RENESAS TECHNICAL UPDATE

製品分類	MPU & MCU	発行番号	TN-RX*-A0226A/J	Rev.	第1版
題名	I ² C バスインターフェース (RIIC) に関する誤記訂正		情報分類	技術情報	
適用製品	RX630 グループ、 RX63N グループ、RX631 グループ、 RX63T グループ	対象ロット等	関連資料	RX630 グループ ユーザーズマニュアル ハードウェア編 Rev.1.60 (R01UH0040JJ0160) RX63N グループ、RX631 グループ ユーザーズマニュアル ハードウェア編 Rev.1.80 (R01UH0041JJ0180) RX63T グループ ユーザーズマニュアル ハードウェア編 Rev.2.20 (R01UH0238JJ0220)	
		全ロット

上記適用製品のユーザーズマニュアル ハードウェア編の I²C バスインターフェース (RIIC) 章において、誤記がありましたので、以下のとおり訂正いたします。

図 33.28 デバイス ID アドレス受信時の AASy、DID フラグセット / クリアタイミング

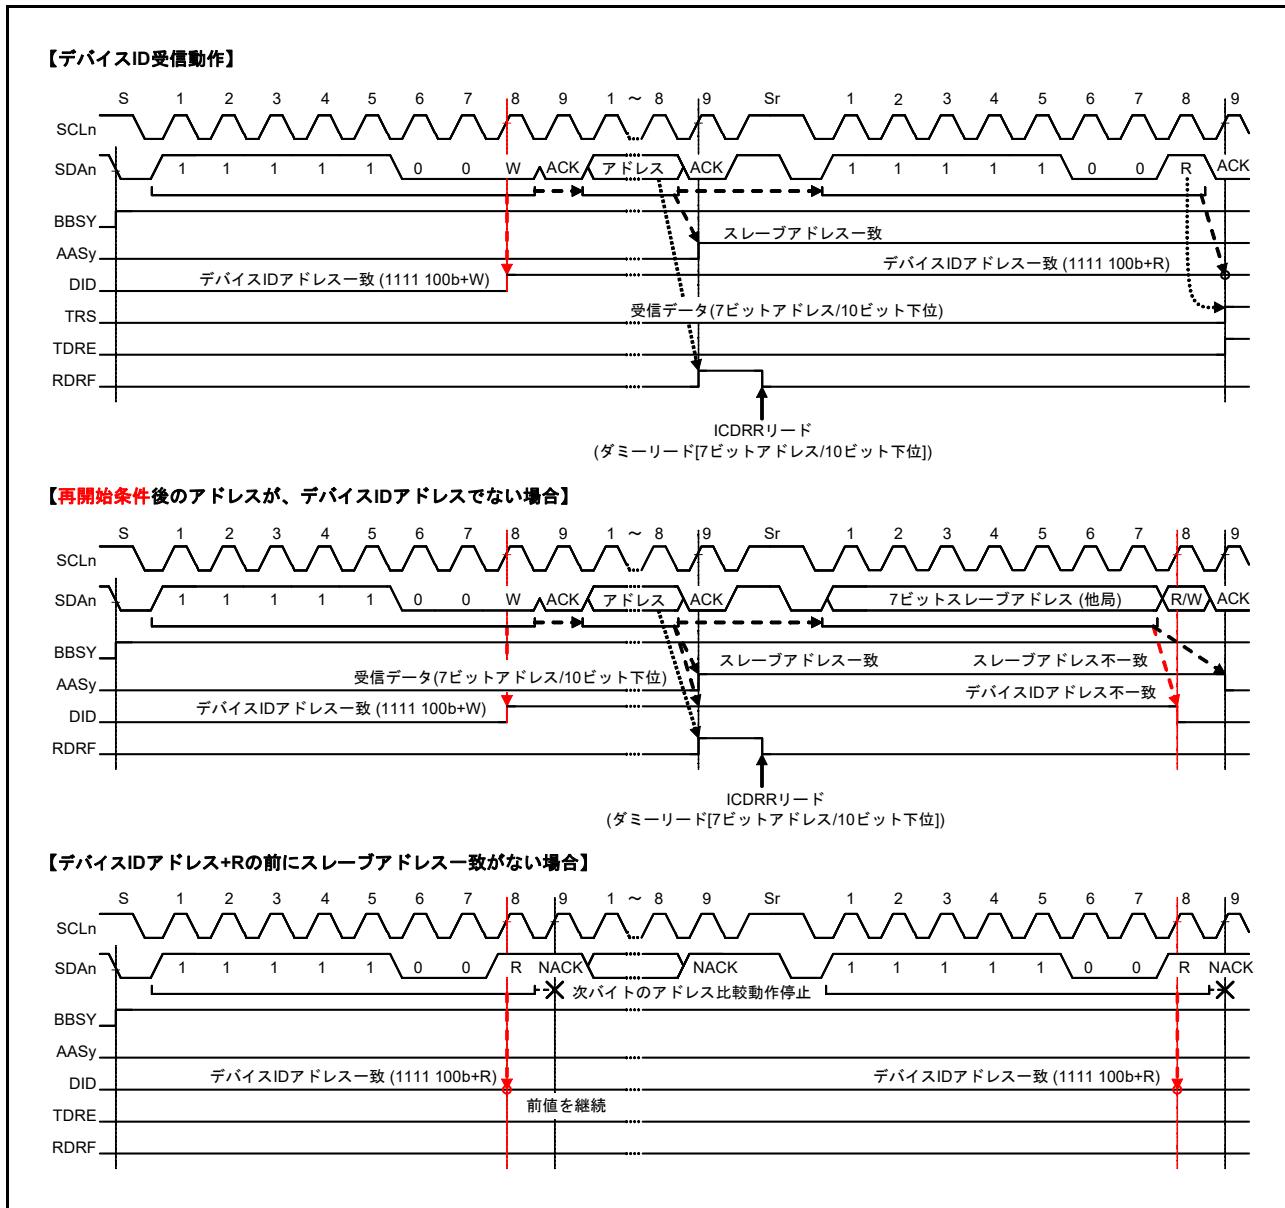
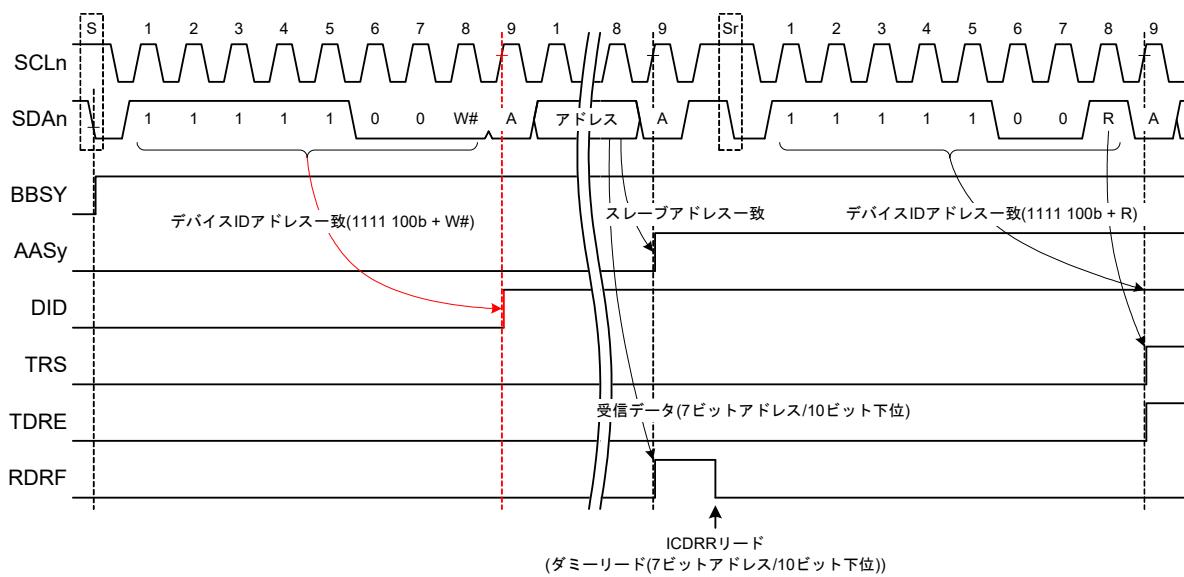
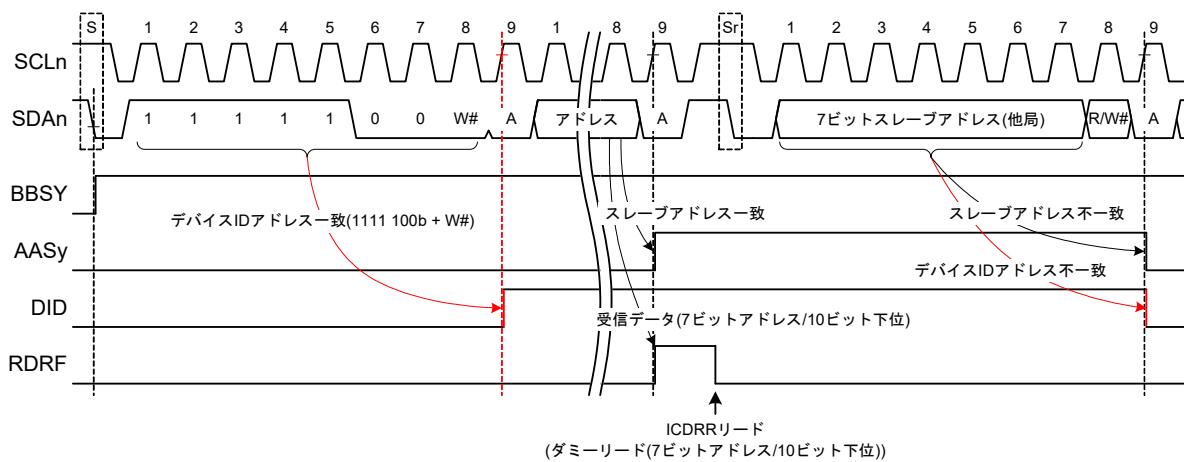
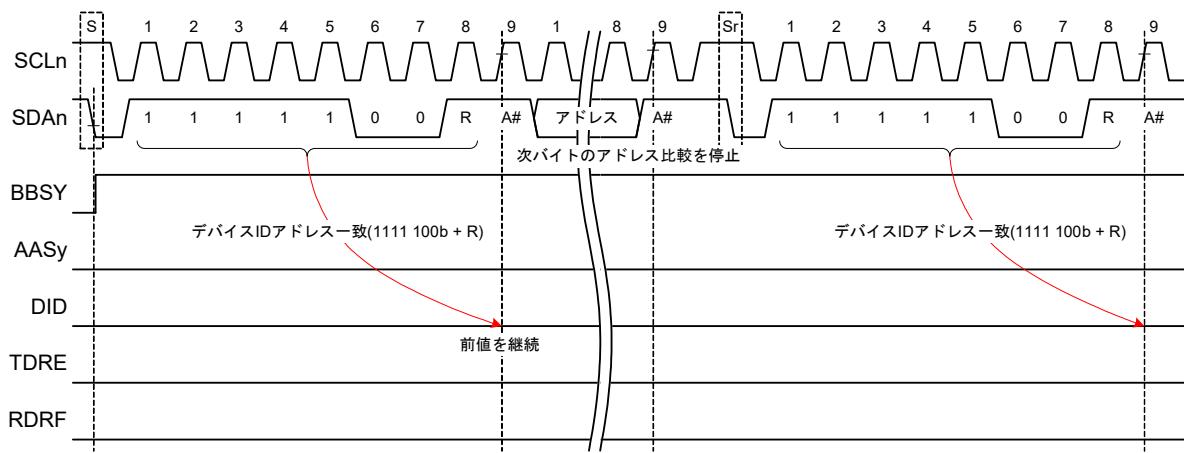
「33.7.3 デバイス ID アドレス検出機能」において、図 33.28 を以下のとおり訂正いたします。

【デバイスID受信動作】

【リスタートコンディション後のアドレスがデバイスIDアドレスでない場合】

【デバイスIDアドレス+Rの以前にスレーブアドレスが一致していない場合】

図 33.31 NACK 受信時の転送中断動作 (NACKE ビット = 1 のとき)

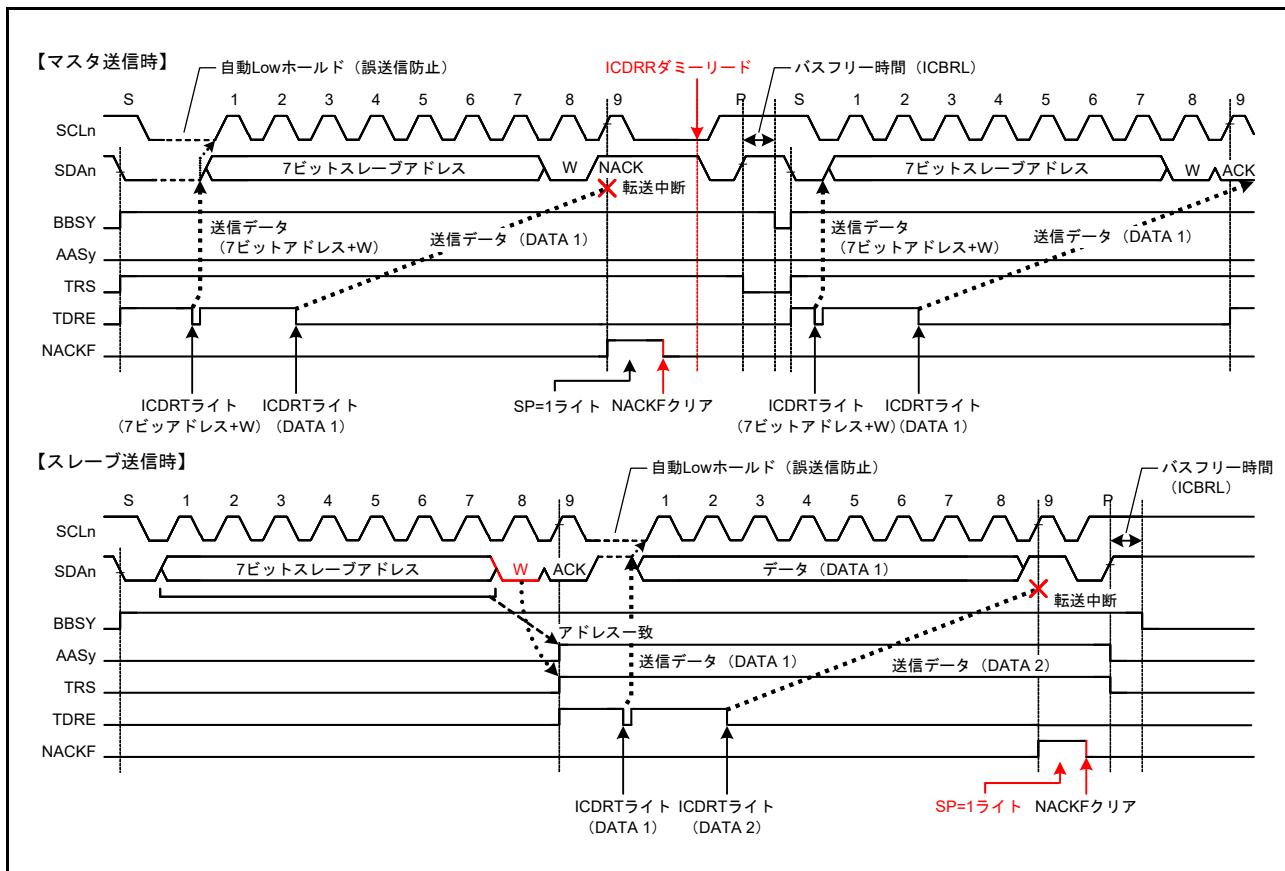
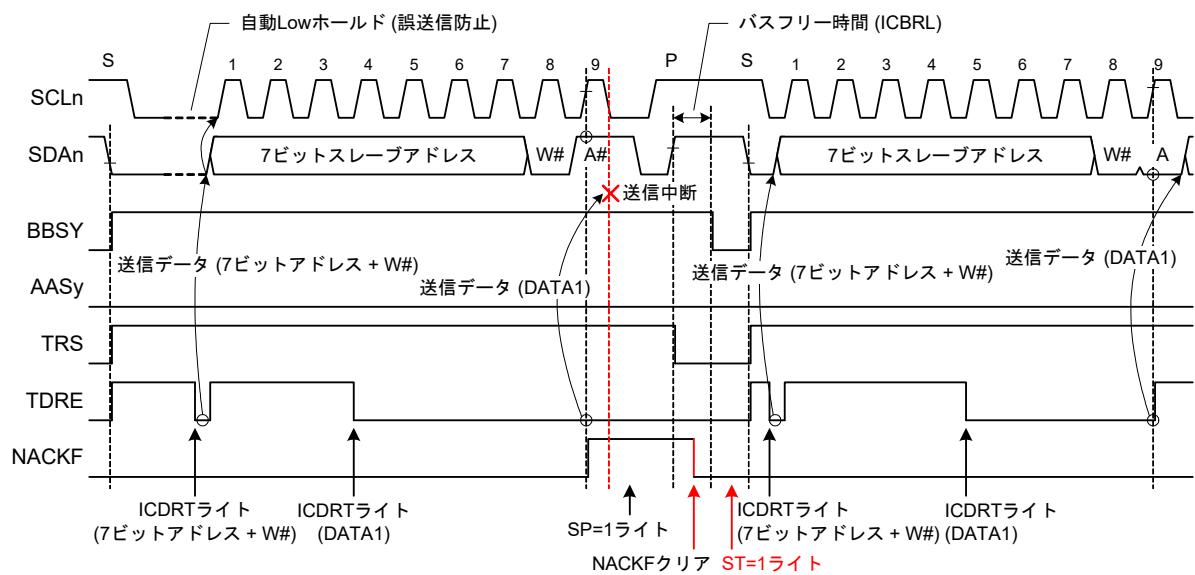
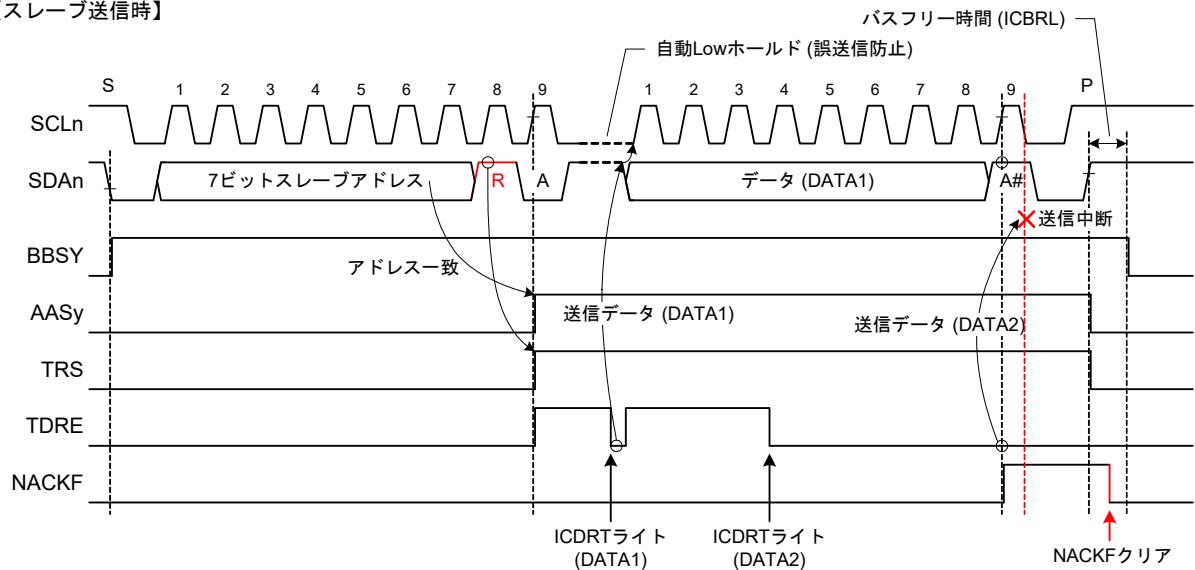
「33.8.2 NACK 受信転送中断機能」において、図 33.31 を以下のとおり訂正いたします。

【マスタ送信時】

【スレーブ送信時】

図 33.40 SCL 追加出力機能 (CLO ビット)

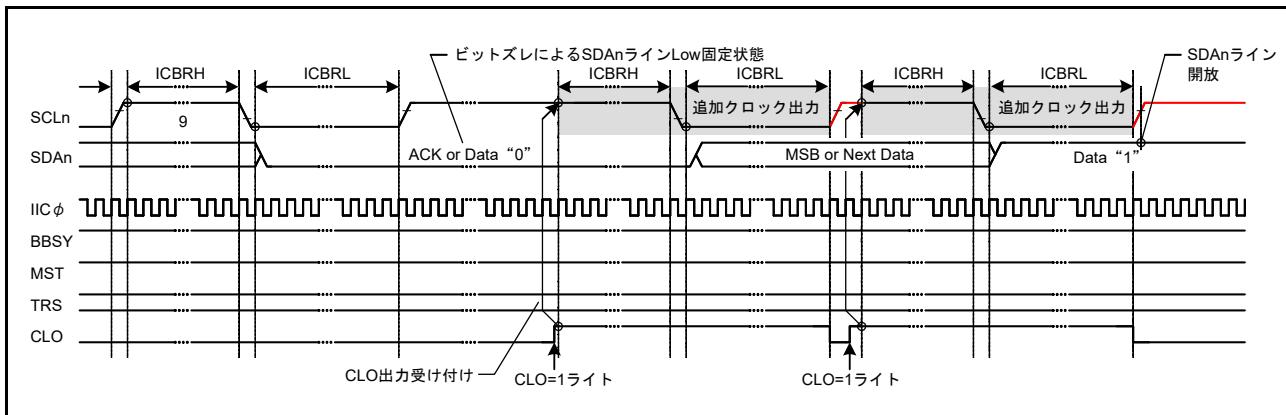
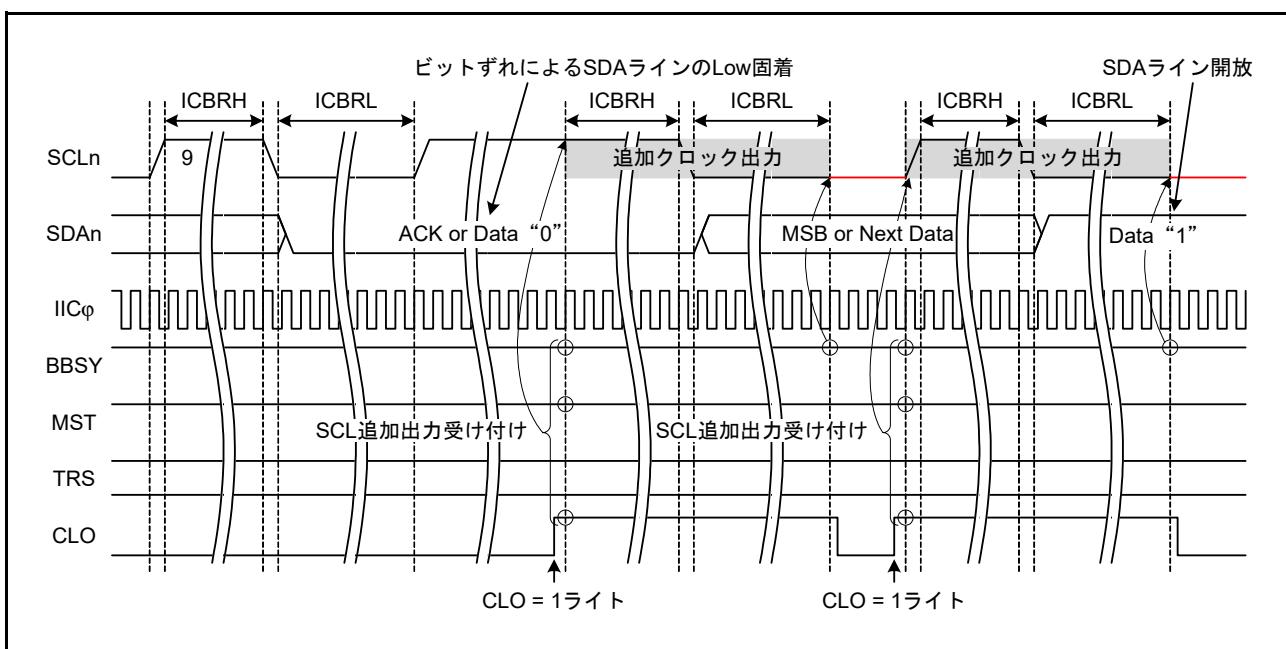
「33.11.2 SCL クロック追加出力機能」において、図 33.40 を以下のとおり訂正いたします。
